**Junta de Aclaraciones
LO-013J3E002-E31-2022**

**Minuta relativa a la Junta de Aclaraciones del Procedimiento de Contratación Núm.
LO-013J3E002-E31-2022 de rubro:**

“Mantenimiento del señalamiento Marítimo en las Bahías Sur y Bahía Norte del Puerto de Veracruz, incluyendo Isla de Sacrificios y Antón Lizardo, durante los ejercicios 2022-2023”.

9.- 4.2 EP-12 servicio de rehabilitación a estructuras metálicas de soporte de equipos colocadas en el faro de la isla de sacrificio:

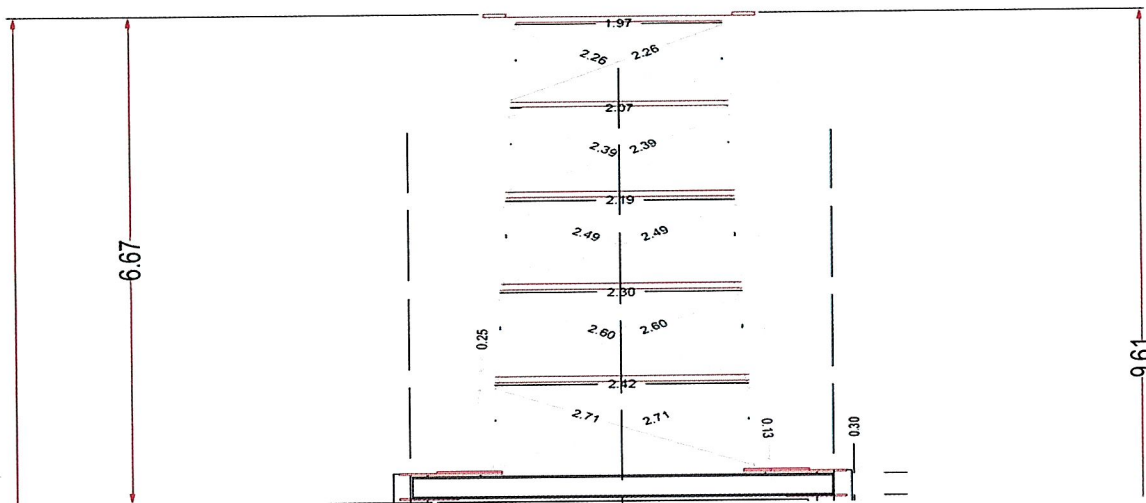
Se solicita proporcionar los planos o croquis con las características de las estructuras y medidas.

R.

10.- 4.3 y 8.4 EP-13 servicio de mantenimiento a estructuras metálicas de soporte de equipos colocados en el faro de la isla de sacrificio /Mantenimiento a las torres de enfilación de bahía norte y bahía sur

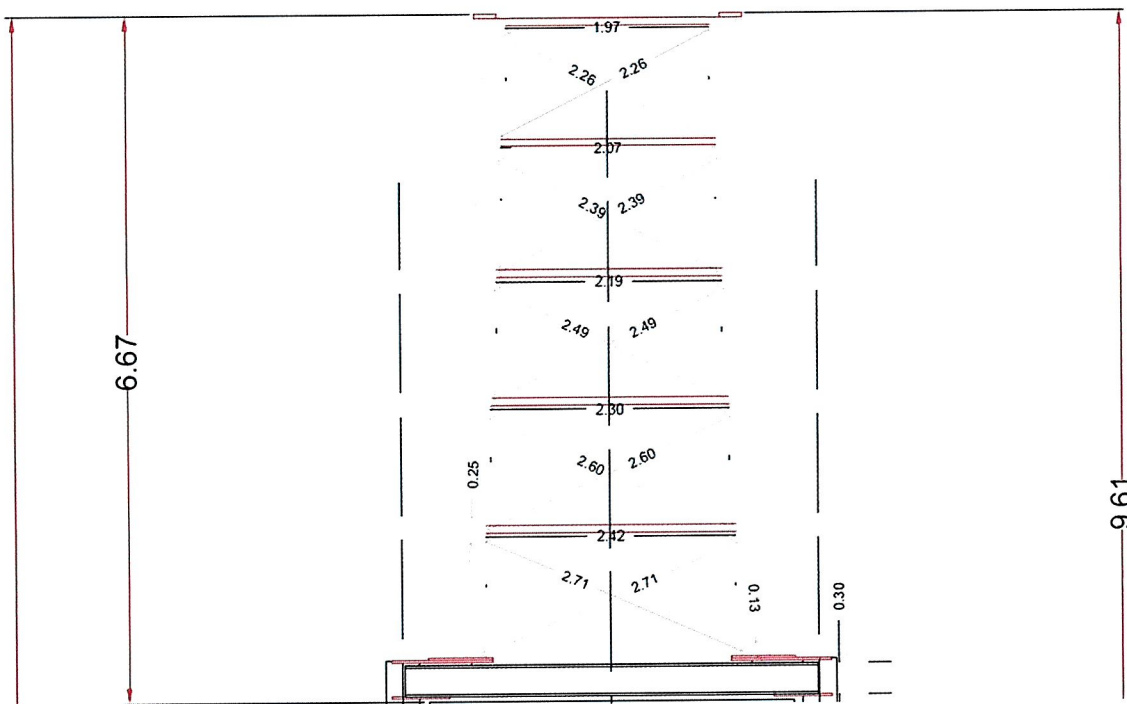
Se solicita proporcionar los planos o croquis con las características de las estructuras para efecto de cuantificación de materiales requeridos.

R.

Mantenimiento a las torres de enfilación de bahía norte y bahía sur (revisar el cuaderno de faro).

12.- 6.4 EP- 17 COLOCACION DE BOYA PROVISIONAL

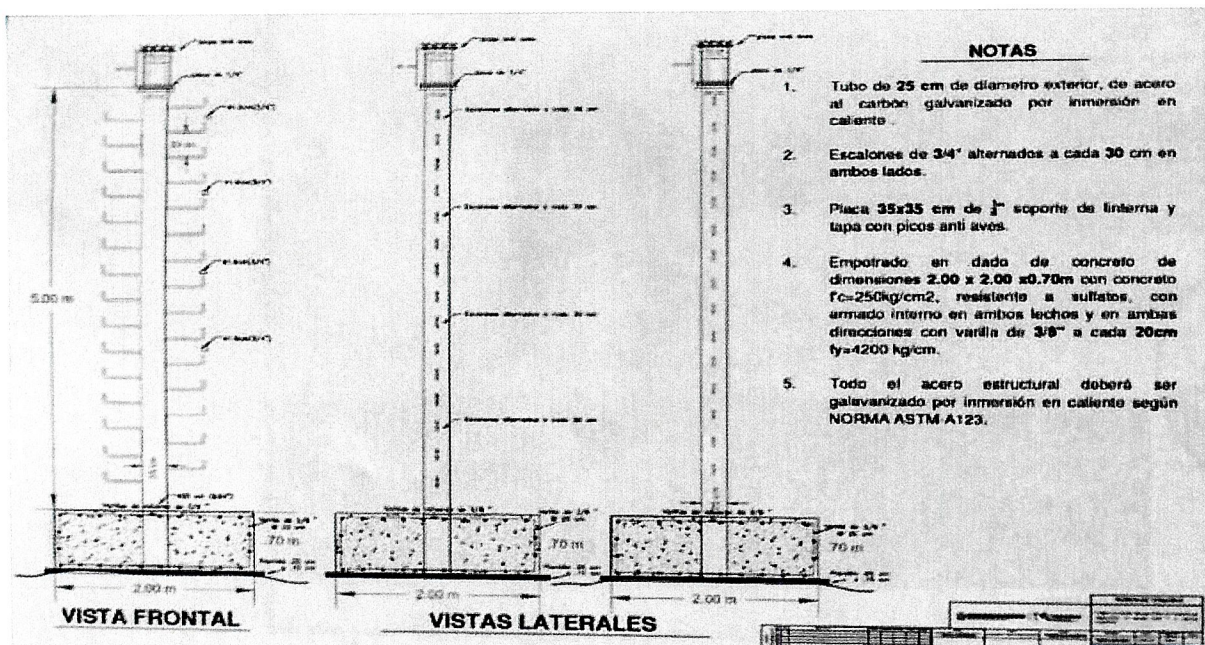
La boya provisional será proporcionada por la ASIPONA VERACRUZ, de ser el caso, indicar su ubicación y modelo para poder analizar las maniobras requerida para su traslado del sitio de almacenaje al sitio de su transporte y su acarreo por medio marino al sitio de su colocación

R. ANTIGUO ALMACEN ICAVE FRENTE A EXPLANADA 14 JUNTO A SUBESTACION 2 ICAVE Y EL MODELO DE LA BOYA: Diámetro del flotador de 2,2 metros con una altura focal de la linterna de 3,2 metros que se puede aumentar a 4 metros. Diseño modular de torre robusta en 2 partes para soportar una carga útil considerable. Se transportan económicamente cinco boyas en un contenedor de 40 pies.
